AVIS RELATIF À LA PROTECTION CONTRE LES EVENTUELS EFFETS NOCIFS ET NUISANCES PROVOQUÉS PAR LES RAYONNEMENTS NON IONISANTS GÉNÉRÉS PAR DES ANTENNES ÉMETTRICES STATIONNAIRES

Commune : WATERLOO - Exploitant : PROXIMUS

Référence exploitant : 02JLB_02

Rapport n° 5074 / 2023

Figure 1 : Vue en plan des lieux de séjour et des points de contrôle

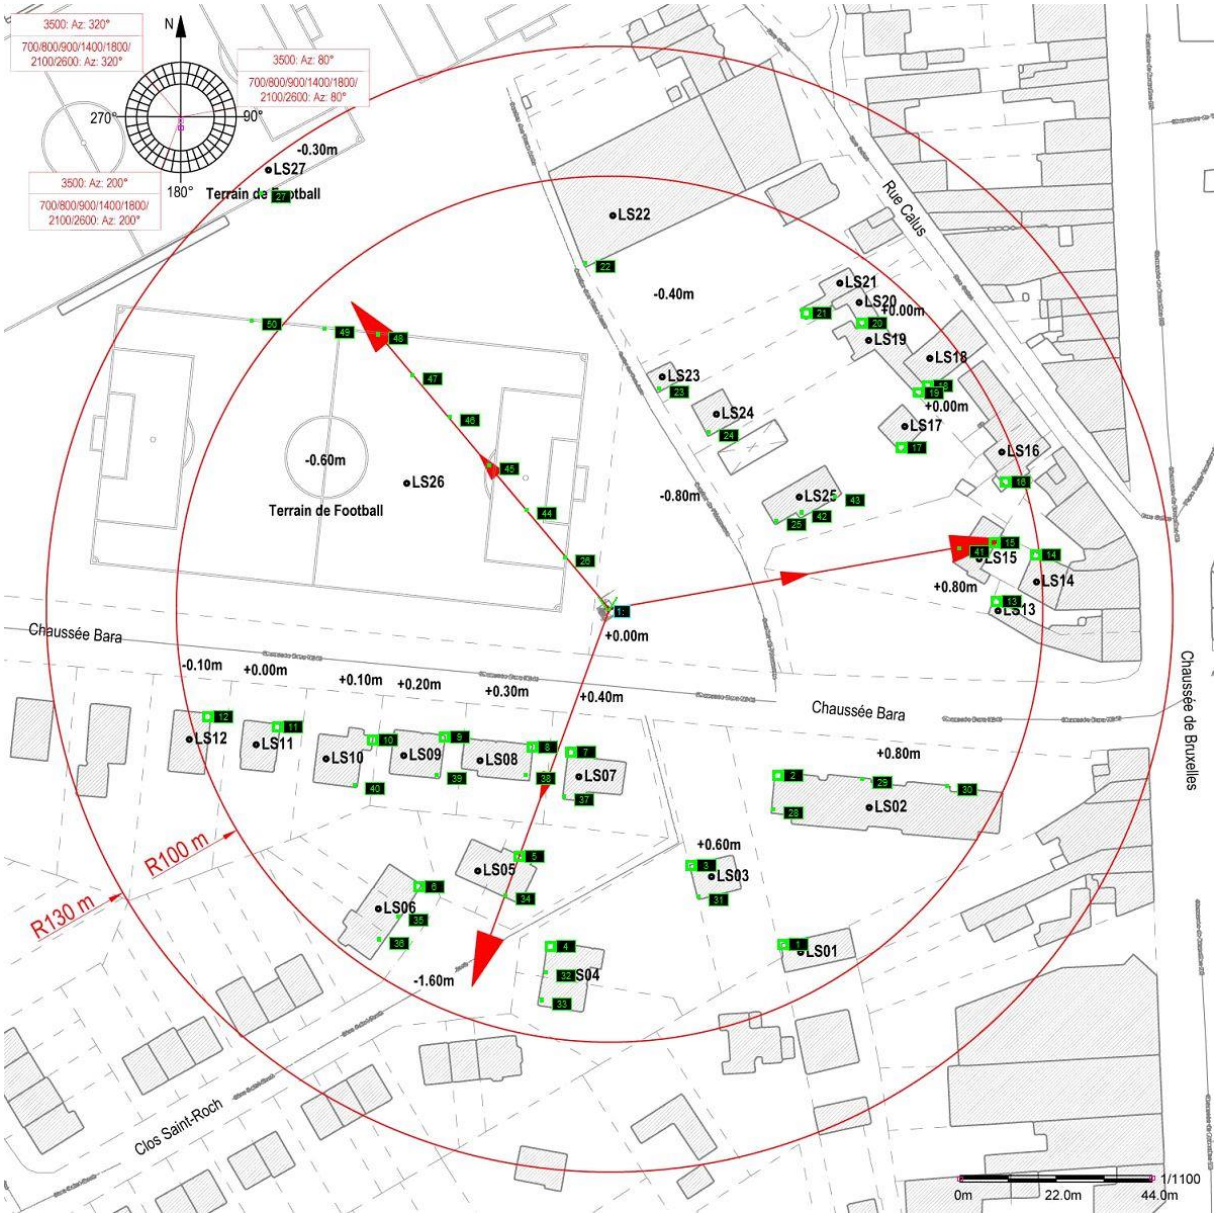
N° point de contrôle	LS	Atténuation (dB)	Indice d'exposition relatif à la limite par installation IE_i
5	LS05	3,0	0,778
34	LS05	3,0	0,659
49	LS26	0,0	0,631
48	LS26	0,0	0,534
50	LS26	0,0	0,522
4	LS04	3,0	0,499
6	LS06	3,0	0,474
32	LS04	3,0	0,439
27	LS27	0,0	0,423
35	LS06	3,0	0,400
33	LS04	3,0	0,389
15	LS15	3,0	0,357
16	LS16	3,0	0,348
36	LS06	3,0	0,340
41	LS15	3,0	0,340
13	LS13	3,0	0,339
14	LS14	3,0	0,317
43	LS25	3,0	0,313
2	LS02	3,0	0,312
19	LS19	3,0	0,277
18	LS18	3,0	0,276
39	LS09	3,0	0,268
29	LS02	3,0	0,265
28	LS02	3,0	0,263
30	LS02	3,0	0,210
47	LS26	0,0	0,208
40	LS10	3,0	0,194
17	LS17	3,0	0,177
21	LS21	3,0	0,172
20	LS20	3,0	0,143
1	LS01	3,0	0,121
22	LS22	3,0	0,117
42	LS25	3,0	0,104
12	LS12	3,0	0,097
11	LS11	3,0	0,089

En ce qui concerne les antennes de l'installation mentionnées dans le tableau 1, la distance maximale à laquelle la limite pourrait être atteinte, à l'extérieur, est égale à 84,4 m. S'il n'y a pas de LS à une distance inférieure, les antennes respectent forcément la limite d'immission.

Dans le cas des LS situés à l'intérieur des bâtiments, une atténuation d'obstacle est prise en compte et il en résulte que la distance maximale à laquelle la limite pourrait être atteinte se réduit à 59,8 m.

Figure 2 : Vue en plan des installations d'antennes dans un rayon de 300 mètres autour de l'installation faisant l'objet de la demande d'avis

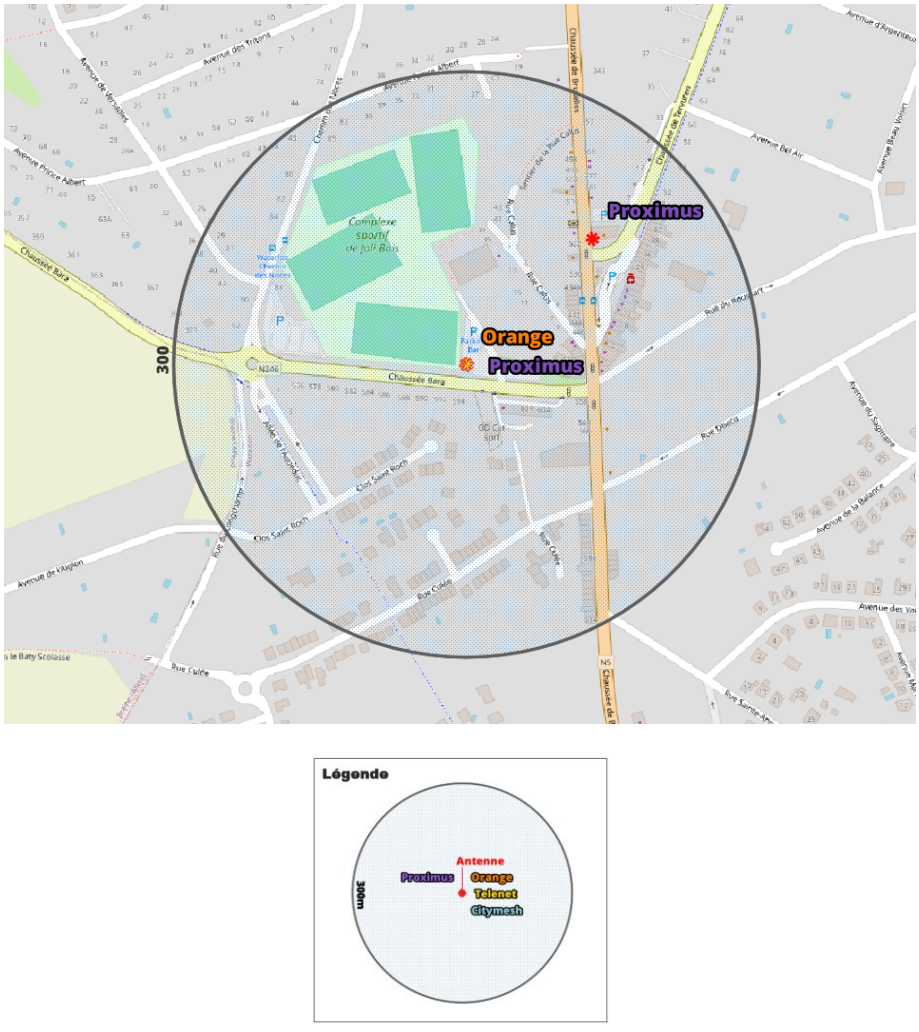
Compte tenu du nombre d'installations localisées dans la figure 2, il apparaît que l'intensité du rayonnement électromagnétique généré, dans les lieux de séjour situés à proximité de l'installation référencée dans le paragraphe 2, par l'ensemble des antennes émettrices stationnaires de l'ensemble des exploitants du même site d'antennes émettrices stationnaires respecte la limite fixée à l'article 4, § 2 du décret.
